Réf. NOVA : 07/PFD/1782129 (corr. DU : Martial RESIBOIS)
Réf. CRMS : AA/MB/FRT40019_680_PU_Chaussée_Neerstalle
Annexe : //

Objet : FOREST. Chaussée de Neerstalle. – Entre la rue André Baillon et la chaussée de Ruisbroek
Demande de permis d'urbanisme portant sur le réaménagement de la chaussée de Neerstalle
entre la rue André Baillon et la chaussée de Ruisbroek.

Avis de la CRMS

A gauche : projet de réaménagement de la chaussée de Neerstalle

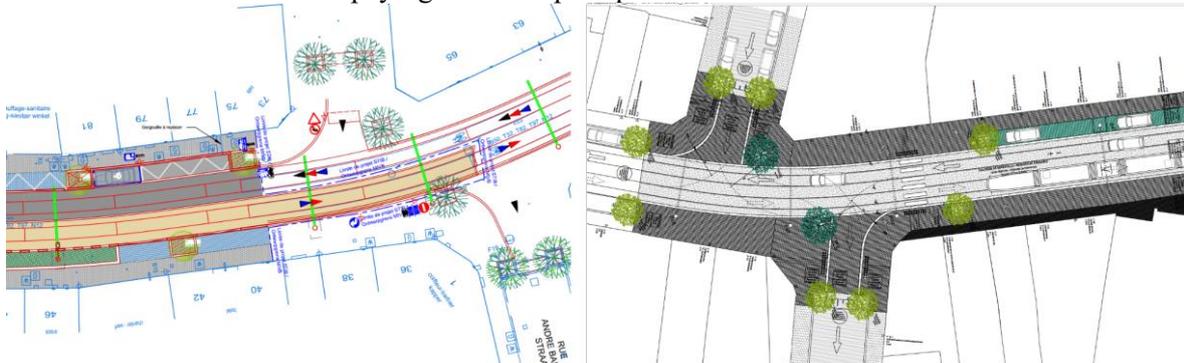
Une des intentions du projet est de se raccorder au réaménagement de la chaussée proposé dans le cadre du contrat de quartier du cœur de Forest. La CRMS constate pourtant, dans les propositions et leurs matérialisations, qu'il **manque clairement de cohérence et d'unité entre les deux projets**. ... Les deux aménagements sont conçus sans lien cohérent entre eux (aucune relation entre les revêtements de sols, trottoirs, chaussée, bande de tram en asphalté de couleur ocre, plantations, etc.), ce qui créera une rupture à l'interface entre les deux projets, ce qui est préjudiciable à la lisibilité, la continuité, et la qualité de l'espace public. La CRMS demande de mieux coordonner les deux projets pour un raccord harmonieux et une continuité paysagère de l'espace public sur l'ensemble de l'axe.

Zoom sur une des sections de la chaussée sujette au réaménagement. Image extraite du dossier de demande

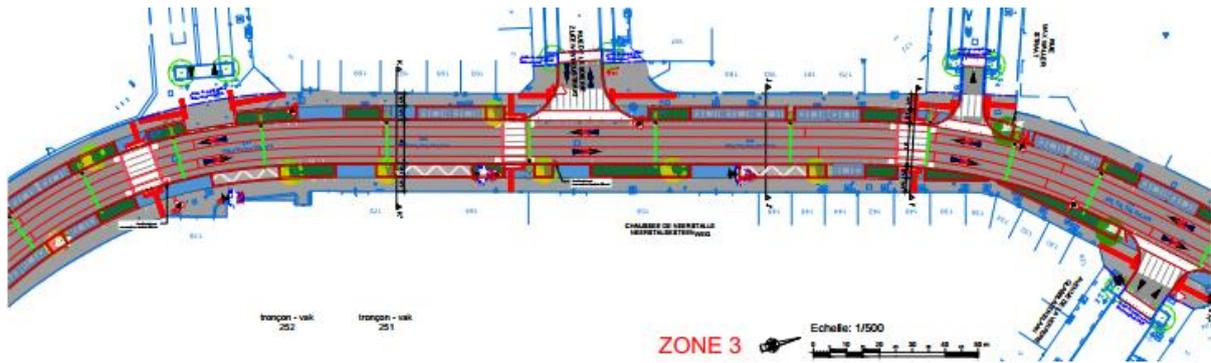
La réalisation des différents objectifs se traduit aussi par l'utilisation d'une très grande diversité de matériaux (format, texture, couleur) et de végétaux, au détriment d'une composition cohérente et non fragmentée de **l'entièreté de la chaussée**. **C'est particulièrement marquant avec les zones de gestion intégrée des eaux et les zones de stationnement** dont l'implantation répond certes à une fonction utilitaire, mais pose question en terme de composition paysagère.
